製品ティアダウン

製品ティアダウン　価格調査分析/回路分析

⑥回路図作成/検証/コストダウン提案など

【RESET回路】

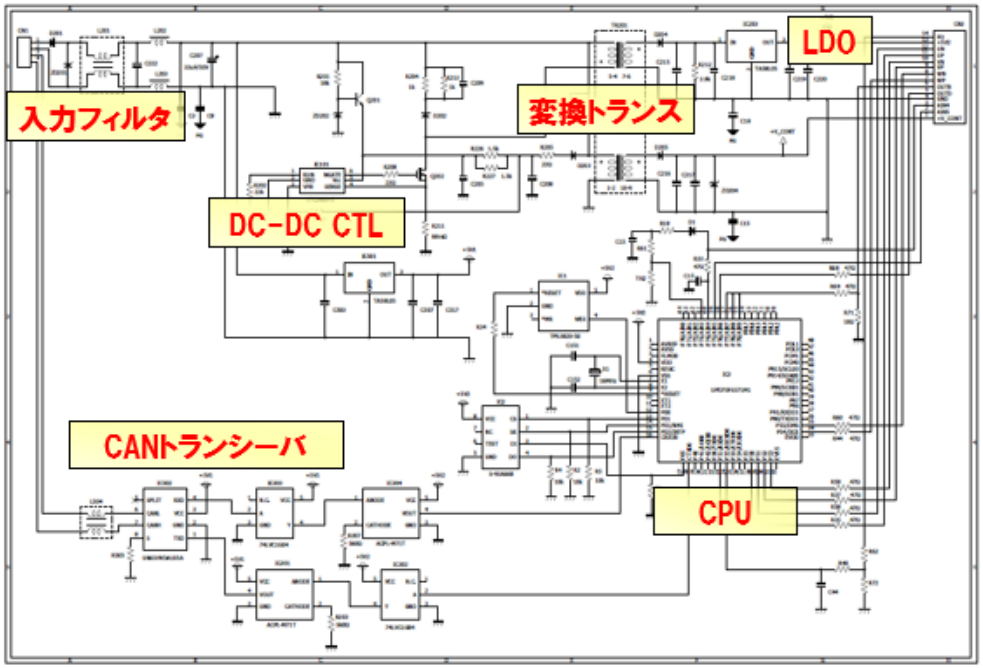
R202:5.49K(0.5%)は必要でしょうか?
REST IC過電圧防止対策ですがツェナーに並列して抵抗を具備する理由はあるのでしょうか?

④CD効果金額:¥0.36

確認結果: 抵抗は閾値を決めている。ツェナーは過電圧防止

【フォトカプラ周辺回路】

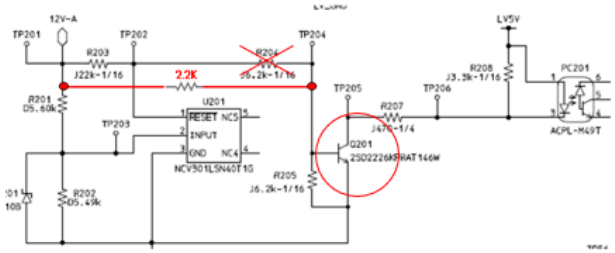
R203:22KはRESET端子とQ201入力抵抗として使用されています。赤色で示した様に12VラインよりRESET単独で抵抗をQ201に接続すれば、高hfe製品は不要と思えます。

⑤CD効果金額:¥0.35
(2SD2226⇒車載汎用品)

確認結果:標準回路でそのまま使用していた。確かに、12Vを使用すれば2SD2226は必要ではない・・・

④LDO

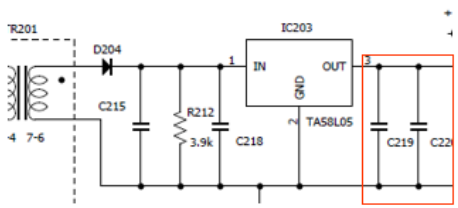
- 東芝: TA58L05F(新規設計非推奨)
- 5V/250mA/過電流保護機能付
- 過電圧保護機能は無いため、入力電圧が高く成った場合に、LDOに大きな負荷が掛かってしまう　⇒経年劣化に繋がる
- そこまでの配慮はしていない　⇒コスト優先思想で設計していると推測出来る。
- 出力のデカップコンデンサは33uF以上の電解コンを推奨している　⇒回路ではMLCCを使用している。発振の可能性があるのでは?
